„MEPHARED 2 - druhá etapa Kampusu Univerzity Karlovy v Hradci Králové – zhotovitel stavby“

VYSVĚTLENÍ, ZMĚNA NEBO DOPLNĚNÍ ZADÁVACÍ DOKUMENTACE LXI

Vysvětlení zadávací dokumentace č. 61 ze dne 23. 1. 2023

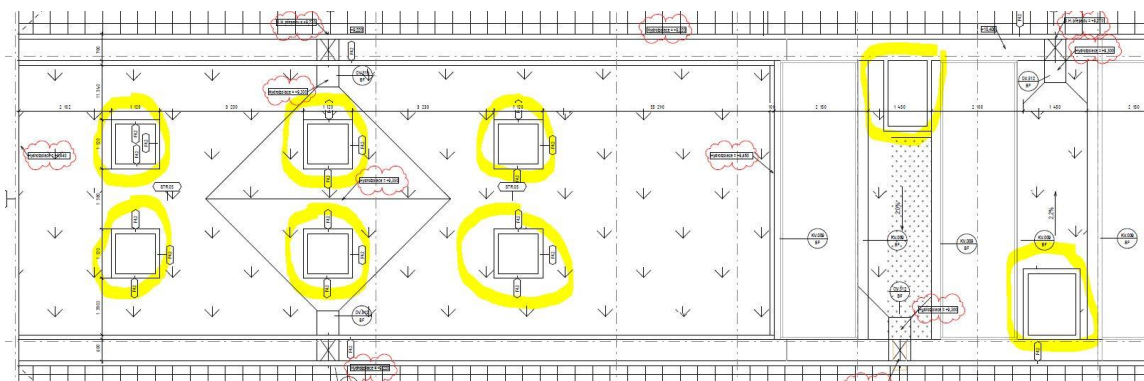
Budou lamely ovládané manuálně nebo motoricky ovládané (případně inteligentní systém)?

Na takto obecně položený dotaz není možné odpovědět, neboť z dotazu není patrné, o které položky se jedná. Prosíme o konkretizaci položek, k nimž se dotaz vztahuje.

Půdorys 3NP BF sekce B6

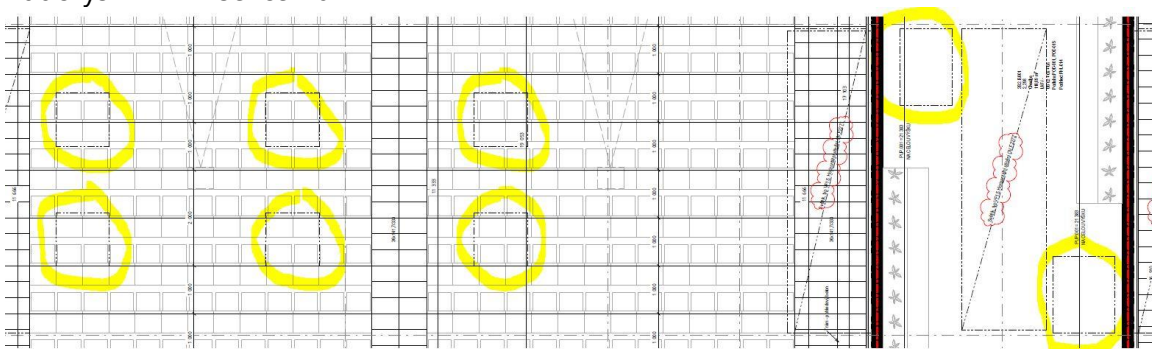
STŘECHA NAD PŘEDNÁŠKOVÝMI SÁLÝ MEZI OBJEKTY CB A BF

V této střeše jsou 3ks světlíků z ozn. VF15. Prosíme ale o informaci, o co se jedná – níže označeno v části půdorysu.

Z půdorysu 2NP je vidět, že tyto konstrukce prochází stropní konstrukcí. Jedná se tedy o světlíky nebo světlovody? Prosíme o bližší specifikaci – profil, materiál, zasklení, rozměr atd? Kde se tyto položky nachází ve výkazu výměr?

To, co je označeno v dotazu žlutě, jsou neprůsvitné klapky ZOTK.
